Versailles, le 12/03/2018

Affaire suivie par
Emmanuel BULOT
CO.BA.H.M.A.-EPTB Mauldre/EB

Objet : avis CLE sur le PLU arrêté de la commune de Davron

Annexe 2 : Réseau hydrographique

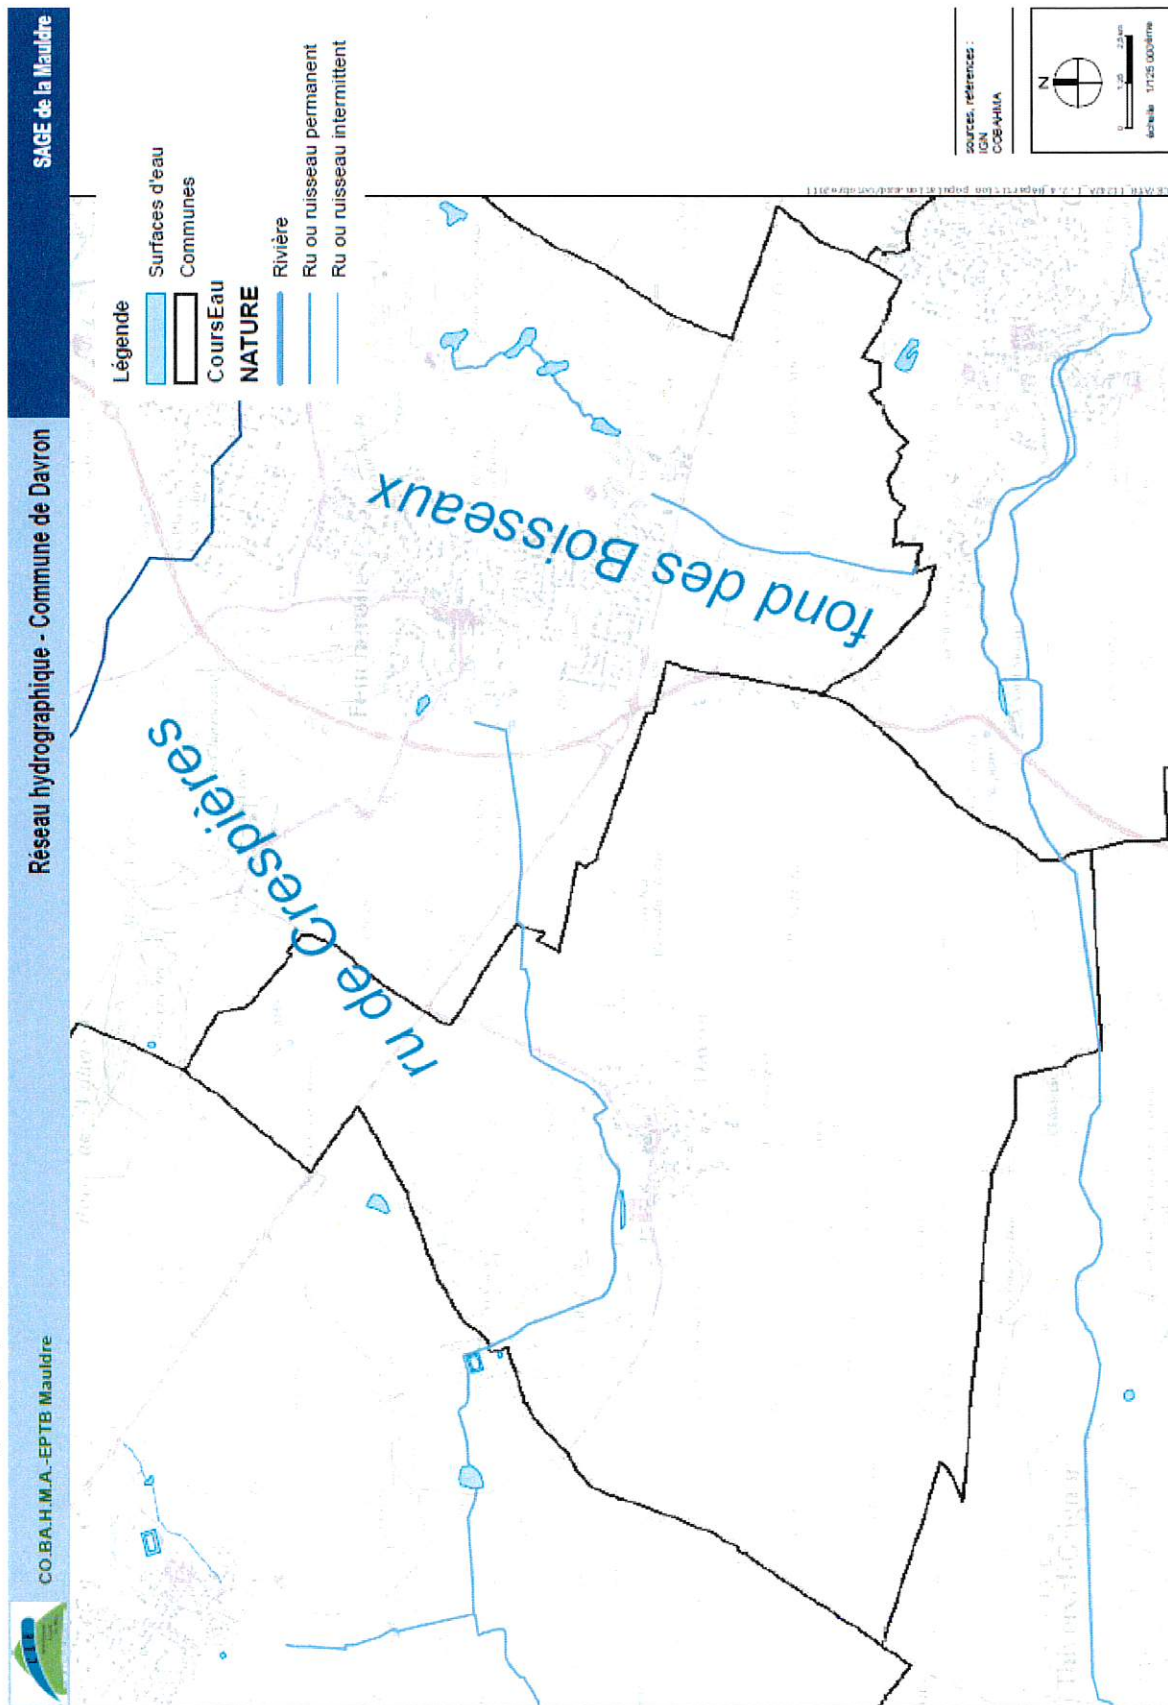
Par ailleurs, la carte « Trame bleue » présentée dans l'Etat initial de l'environnement page 90, ne mentionne ni le ru de Crespières (annexe 2) ni les zones humides effectives recensées dans le SAGE de la Mauldre (annexe 1), ni la pièce d'eau ou ancienne pièce d'eau au nord de l'église (annexe 2).

- **d'insérer la carte** de recensement des zones humides, **et la carte** du réseau hydrographique de la commune issues du SAGE de la Mauldre (annexées au présent courrier) dans le rapport de présentation.
- **de prendre en compte la présence de zones humides probables dans la zone AUR et de modifier le règlement cartographique et le règlement en conséquence.**

Annexe 3 : Secteurs prioritaires pour la restauration de la morphologie des cours d'eau

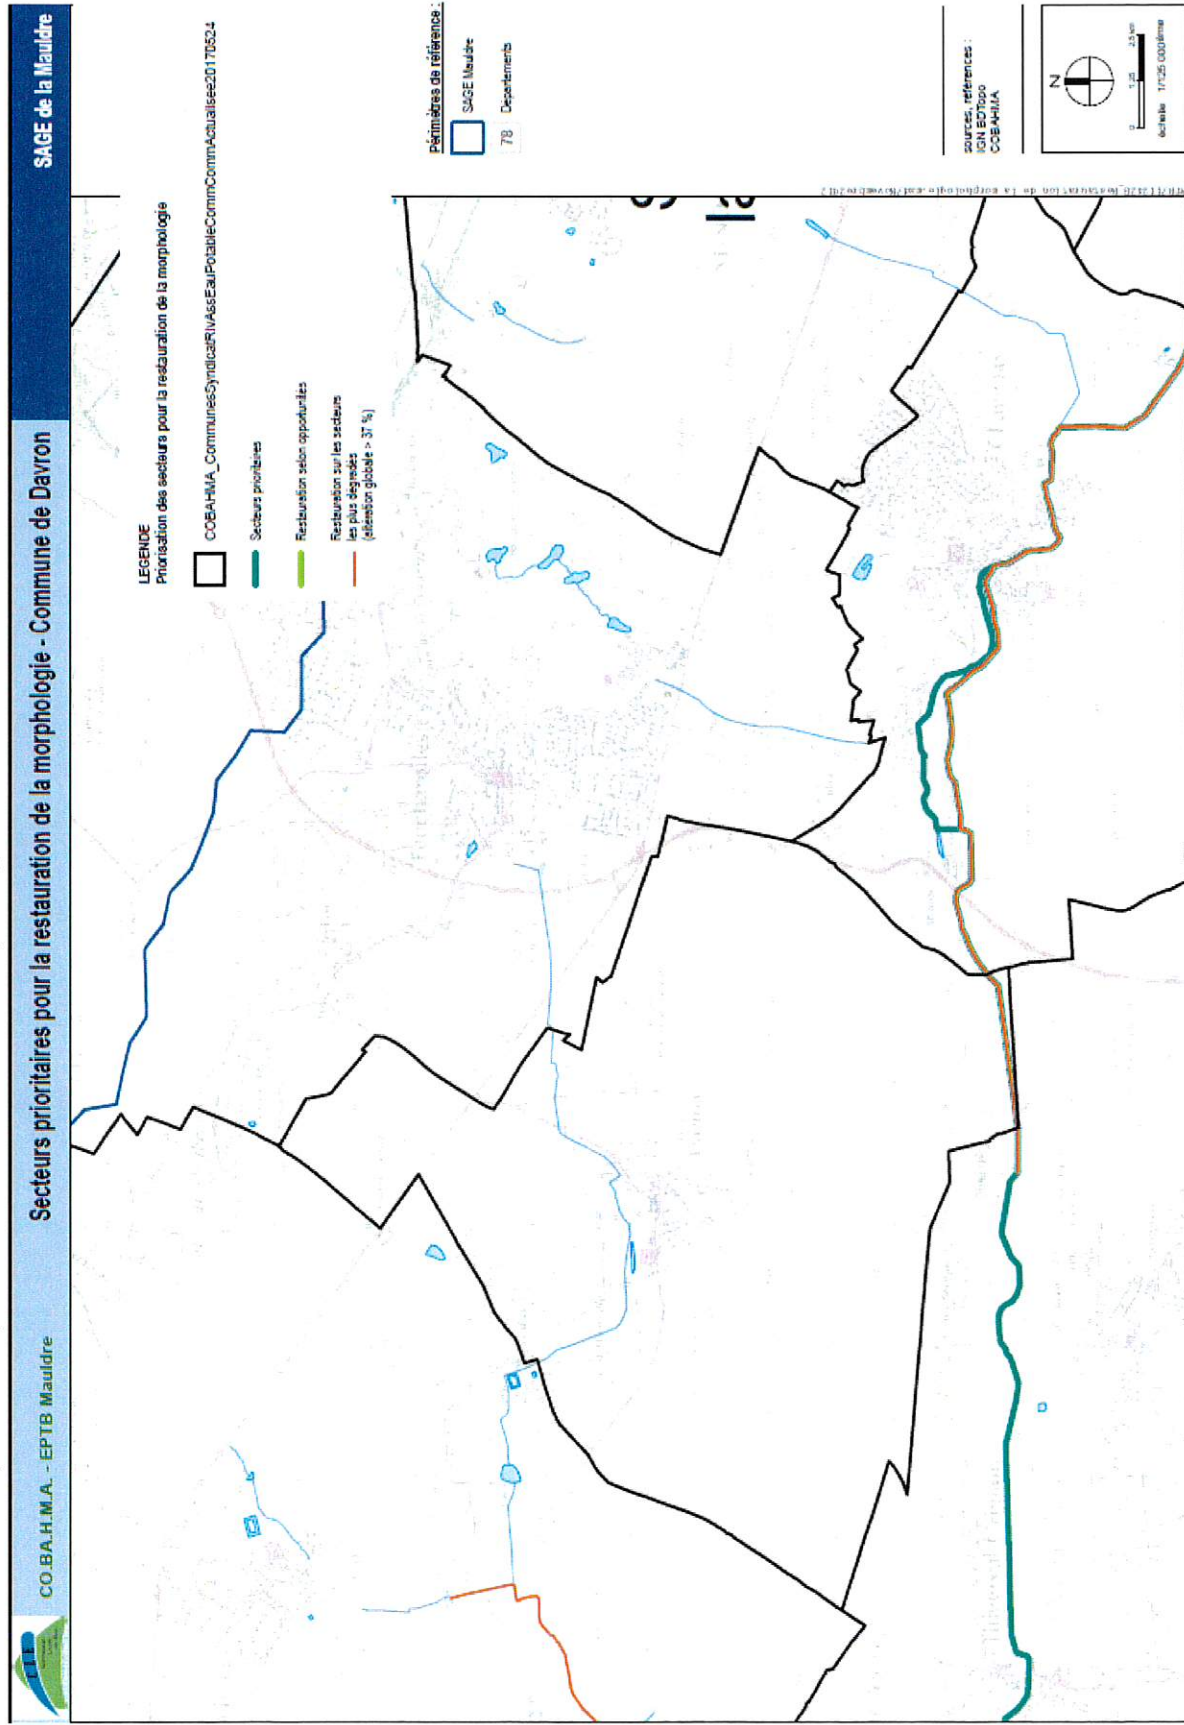
La carte des secteurs prioritaires pour la restauration de la morphologie des cours d'eau présentée page 68 de l'état initial de l'environnement n'est pas centrée sur la commune de Davron. Une carte est proposée en annexe (annexe 3).

Annexe 4 : Aléa inondations

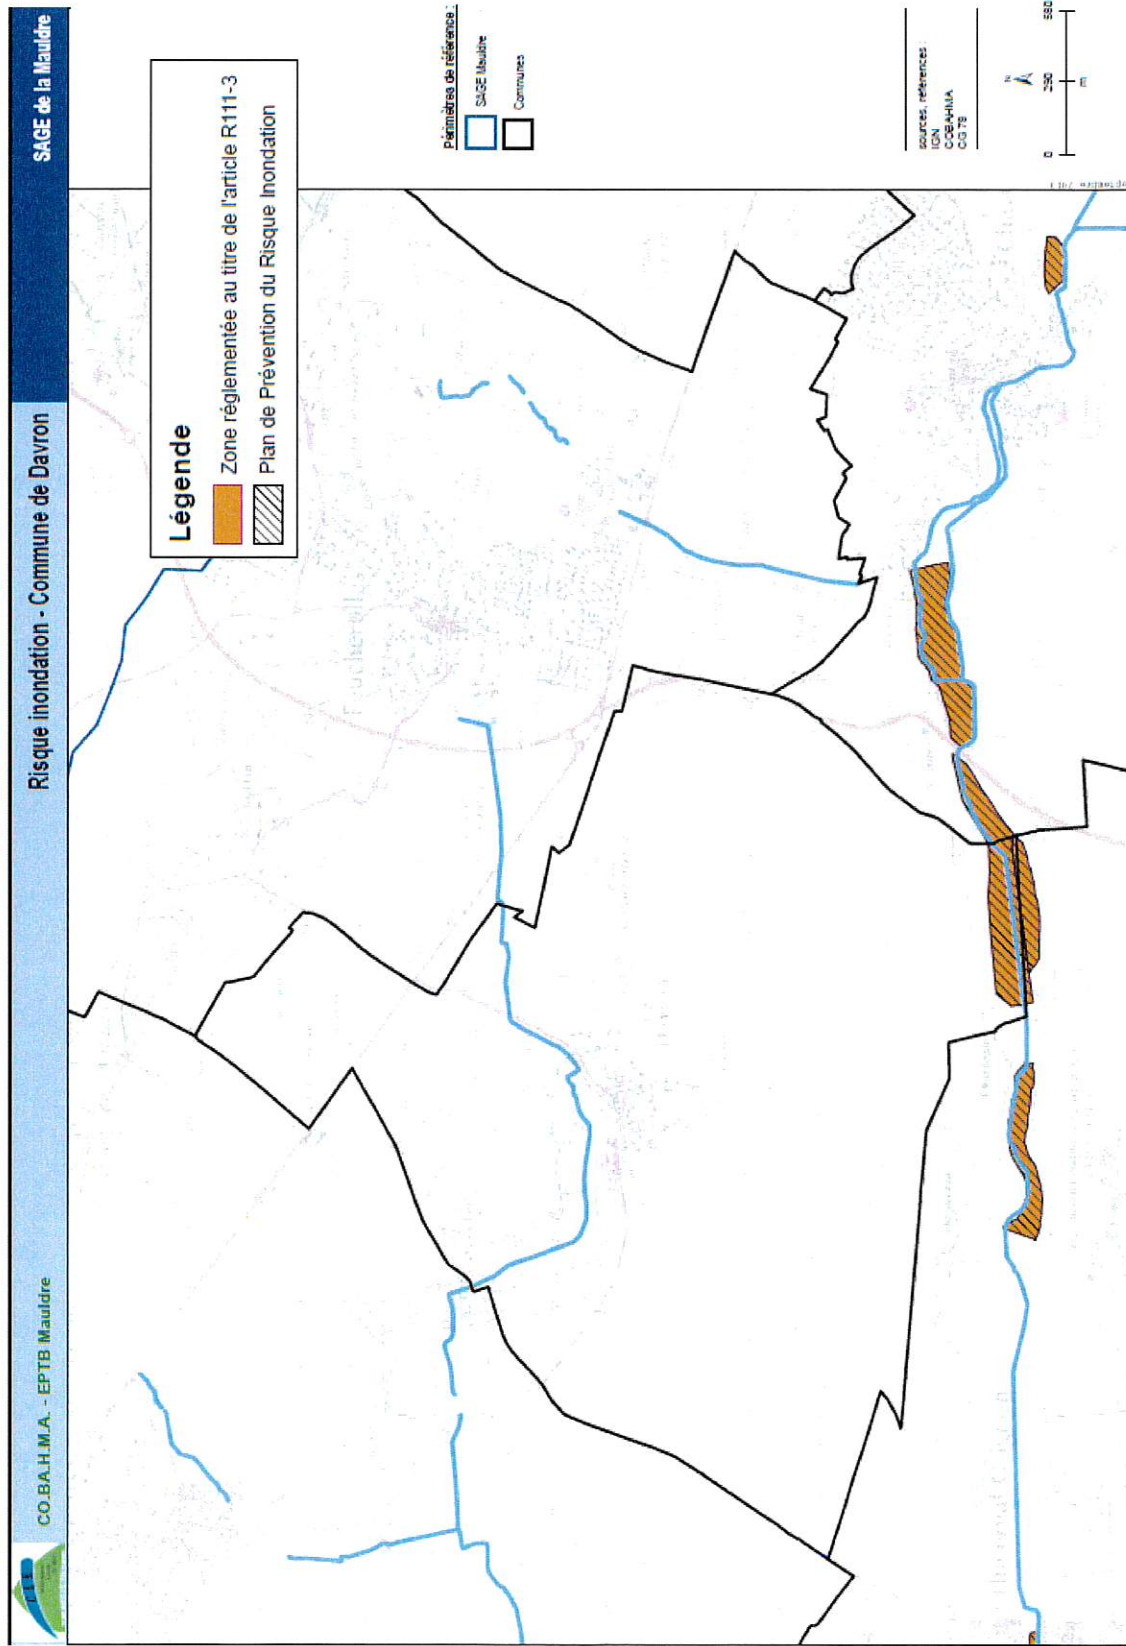
Le risque d'inondation du ru de Gally est présenté dans l'Etat initial de l'environnement. La carte présentée en annexe 4 pourrait être ajoutée à la page 101 de l'Etat initial de l'environnement. Le secteur soumis à l'article R.111-3 valant PPRI devrait figurer sur le plan de zonage. Enfin, le PPRI du ru de Gally approuvé le 24/07/2013 doit être annexé au règlement.
